ACLARACIÓN No. 1

La Alcaldía Municipal del Distrito Central, comunica a todos los oferentes participantes en la licitación privada No. **LPrNO-202-AMDC-236-2017**, con código: **1329**, para el proyecto **“Remodelación de escuela República de Guatemala en aldea El Naranjal”**, localizado en el Municipio del Distrito Central, departamento de Francisco Morazán, el cual será financiado con fondos municipales.

PLANTA DE TECHO ESCALA: 1:1

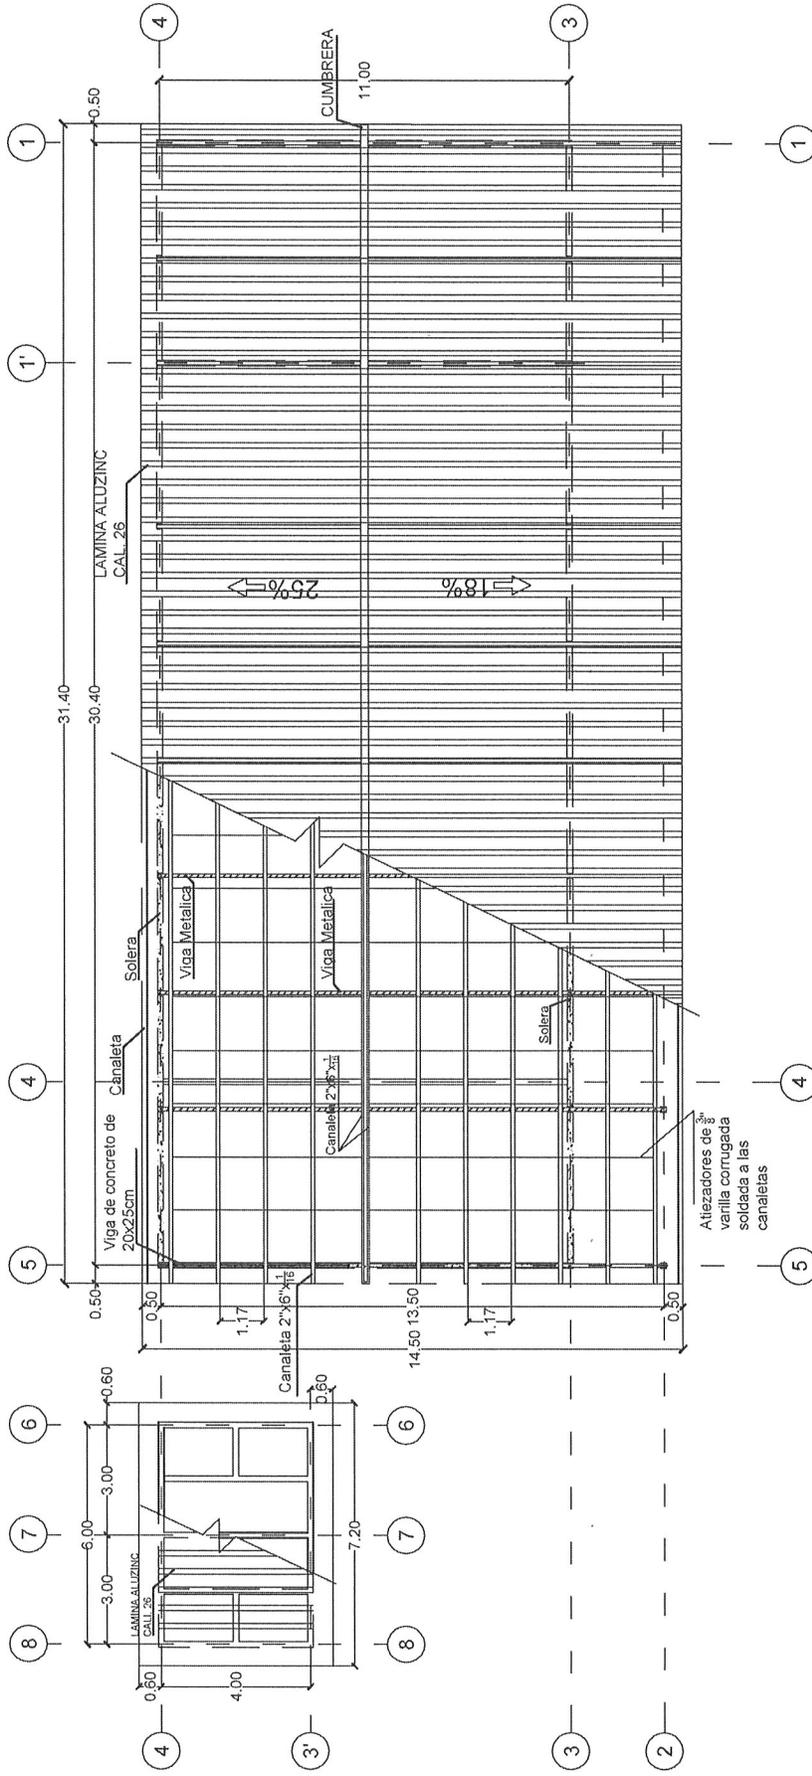
2. El plano planta de techo no es legible, por favor reenviar plano con una mejor resolución.

R\ Se adjunta el plano planta de techo legible.
